# 三菱電機ACサーボシステム セールスとサービス

No. 26-16

## ACサーボアンプ コネクタ外観変更のお知らせ

※写真はMR-J5-500G-HSです。

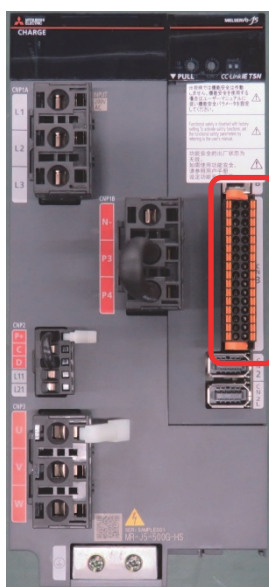
入出力信号用コネクタ (CN3) を変更いたします。

現行品	変更品
CN3コネクタ (ユニット側): DMC 1, 5/16-G1F-3, 5-LR	CN3コネクタ (ユニット側): 1-2842540-6

コネクタセット (標準付属品): DFMC 1, 5/16-ST-3, 5-LRBK	コネクタセット (標準付属品): 1-2842539-6

(フェニックス・コンタクト株式会社)	(TE Connectivity Japan合同会社)
